Modulo per la presentazione delle osservazioni per i piani/programmi/progetti sottoposti a procedimenti di valutazione ambientale di competenza statale

ID: Codice procedura (ID_VIP/ID_MATTM):10844

Impianto per la produzione di energia elettrica da fonte eolica, costituito da 6 aerogeneratori della potenza complessiva di 37,2 MW, un sistema di accumulo da 25 MW e relative opere connesse in località "Rempillo" nel comune di Pitigliano (GR).

ALLEGATO alle OSSERVAZIONI all' IMPIANTO EOLICO denominato REMPILLO nel COMUNE di PITIGLIANO (GR). Composto da n. 5 immagini e n. 5 pagine

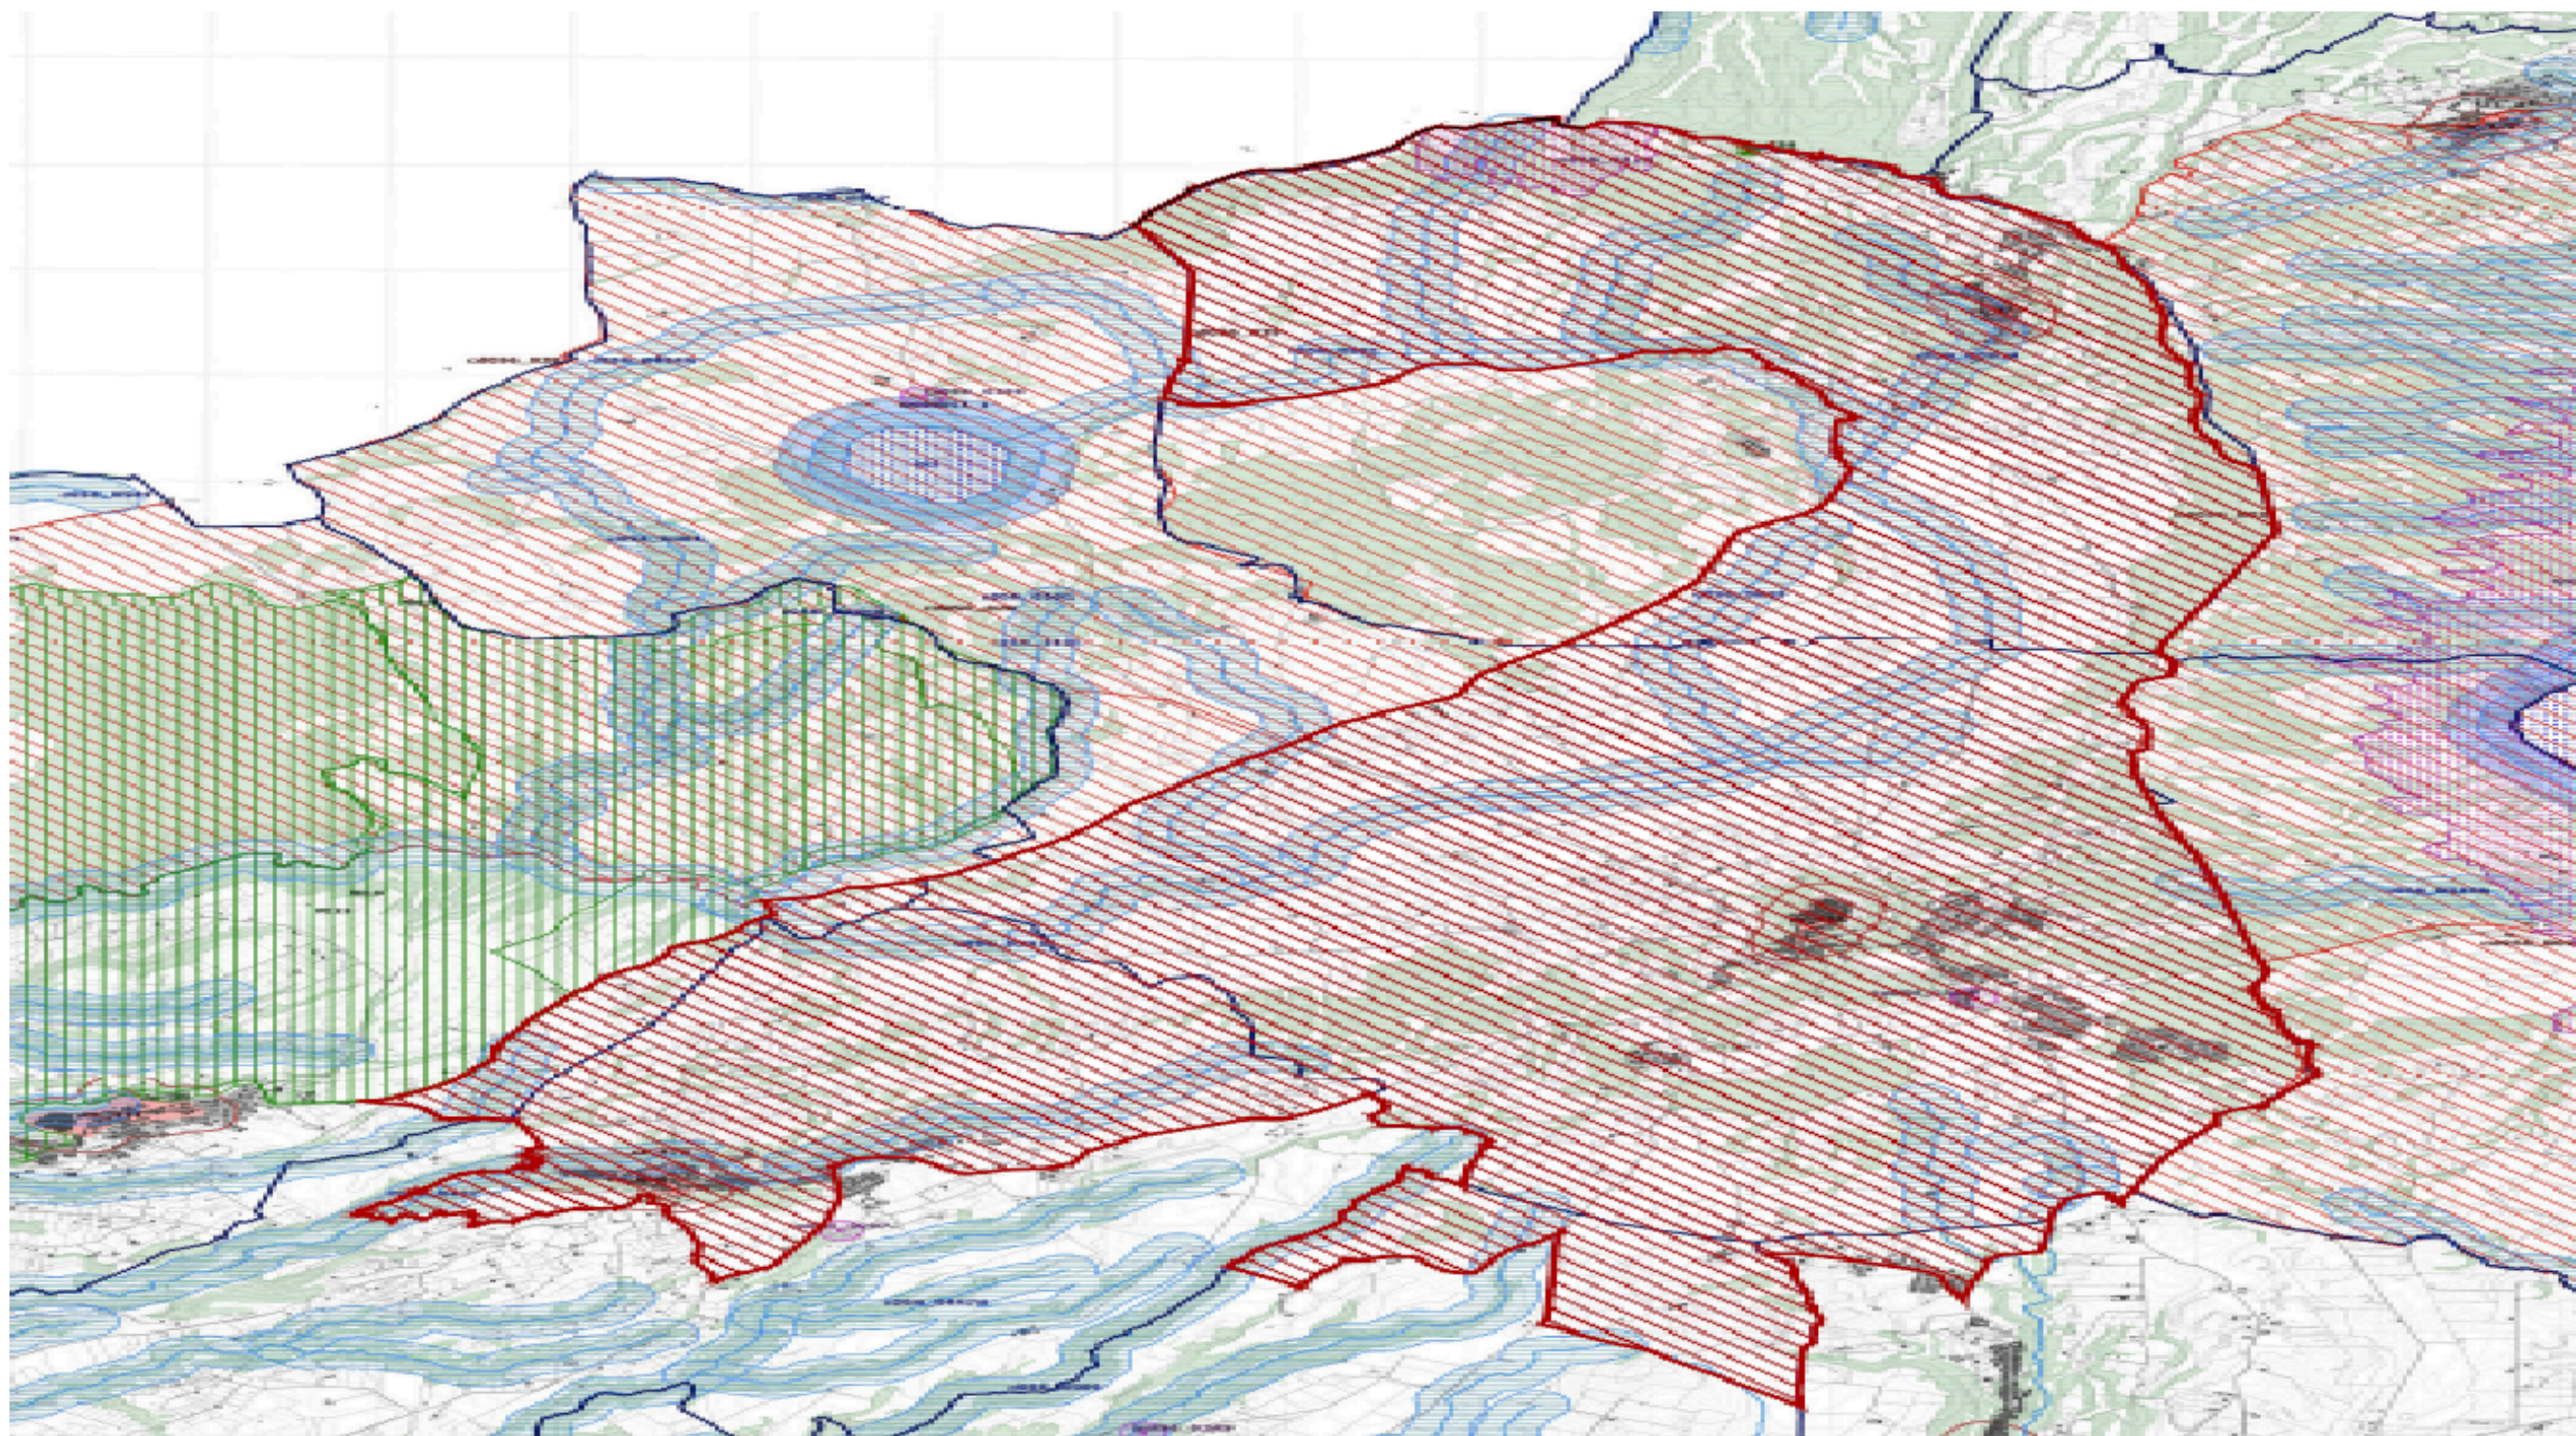
Alla luce del combinato disposto dal "vincolo sul patrimonio paesaggistico (artt. 136 e ss. e 142 del decreto legislativo n. 42/2004 e ss.mm.ii.) e sui beni culturali" (artt. 10 e ss. del decreto legislativo n. 42/2004 e ss.mm.ii.) e dal comma 8 lettera c-quarter del D.Lgs 191/2021 e ss.mm.ii si evince che, ad oggi, le aree in cui sono previsti gli insediamenti dei sei aereogeneratori dell'impianto eolico denominato "Rempillo" non sono idonee perché ricadono tutte all'interno della fascia di rispetto dei **beni paesaggistici di notevole interesse pubblico denominati "Conca del Lago di Mezzano e territorio circostante" (D.M. 22.05.1976)** comprendente anche il **vincolo "Selva del Lamone" (D.M. 22.05.1984)** tutelati **dall'art. 136 del Codice dei Beni Culturali e del Paesaggio** e in particolare un aereogeneratori (P01) è a 100 metri dal primo vincolo citato e gli altri cinque compresi in una distanza massima tra 1 km e 2 km (vedi immagine n. 1 dell'ALLEGATO). Nella fascia di rispetto dei 3 km anche la porzione di vincolo rappresentato dalla Selva del Lamone che gode di altre importanti tutele in quanto Riserva Naturale regionale (L. 394/91 e L.R. 29/97), Zona di Protezione speciale (ZPS) insieme ai Monti di Castro collegati tra loro da una Zona di Conservazione Speciale (ZSC), il sistema fluviale Fiume Fiora-Olpeta. La Selva del Lamone oltre il vincolo paesaggistico di notevole interesse pubblico che la rende area non idonea all'installazione degli impianti FER anche nelle sue fasce di rispetto dei 3 km, gode di un'altra tutela che ne rivela l'importanza di area di importanza internazionale per l'avifauna IBA (012) che viene collegata all'altra IBA (099) Lago di Bolsena attraverso la ZPS Caldera di Latera e la ZSC Lago di Mezzano che insieme sono compresi nel vincolo paesaggistico " Conca Lago di Mezzano..." e verranno uniti dal nuovo vincolo paesaggistico "*Ambito paesaggistico, geologico e geomorfologico dell'orlo della caldera di Latera e delle sue pendici interessate dai centri eruttivi periferici*" (si veda a riguardo la proposta pubblicata sul sito del MIC in data 09/08/2023 e

l'immagine n. 2 dell' ALLEGATO) all'area di notevole interesse pubblico " Conca del lago di Bolsena" (D.M. 24.10.1960). Praticamente una vasta zona che per interesse paesaggistico e naturalistico oltre che storico, archeologico e identitario rappresenta un unicum nel panorama nazionale.

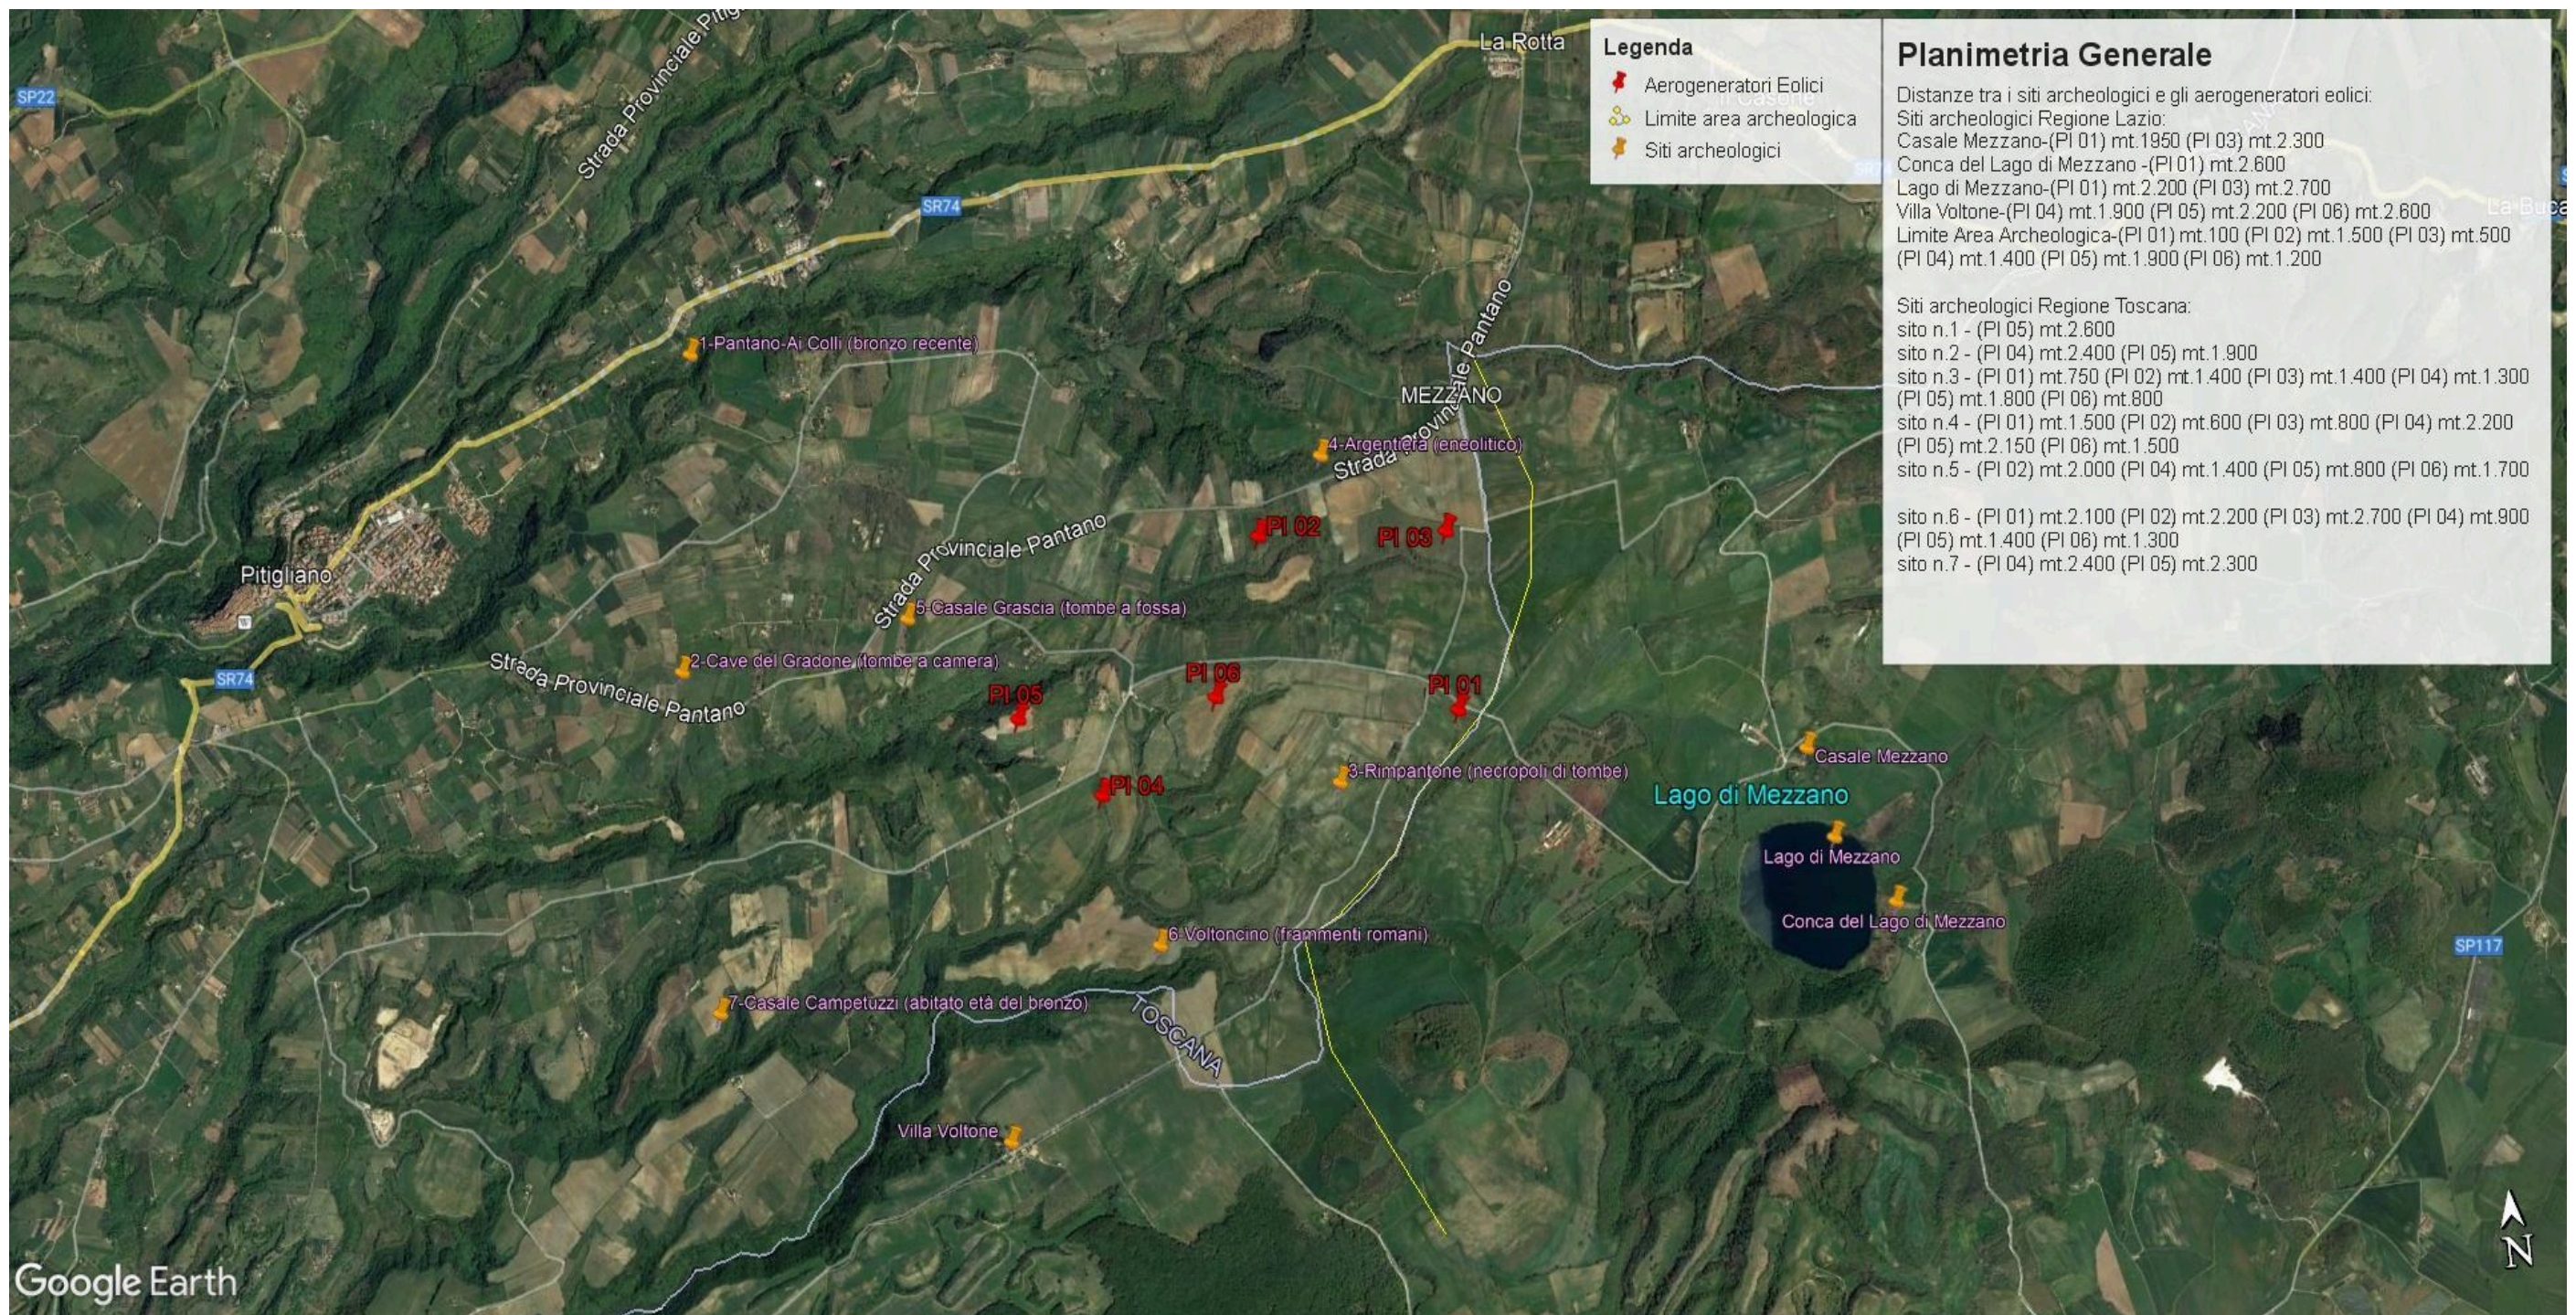
Inoltre, la zona in cui insisterebbe l'impianto eolico industriale Rempillo è compresa nelle fasce di rispetto di 3 km di diversi beni archeologici tutelati dalla parte II del Codice dei Beni Culturali (vedi

Allegato, immagine n. 3). Inoltre le pale P04 e P05 ricadono all'interno di un'area archeologica che la Proponente vorrebbe cancellare per il semplice fatto che non è riportata nel documento regionale ma nel documento provinciale come meglio dettagliato nell'Osservazione n. 5. Alla luce di quanto documentato appare chiaro quindi che la collocazione dell'impianto non ha tenuto conto alcuno dei vincoli dell'area nella quale è stato progettato e l'inserimento dell'impianto eolico nel paesaggio e sul territorio non è corretto (Allegato IV delle Linee guida nazionali di cui al D.M dello Sviluppo economico del 10.09.2010).
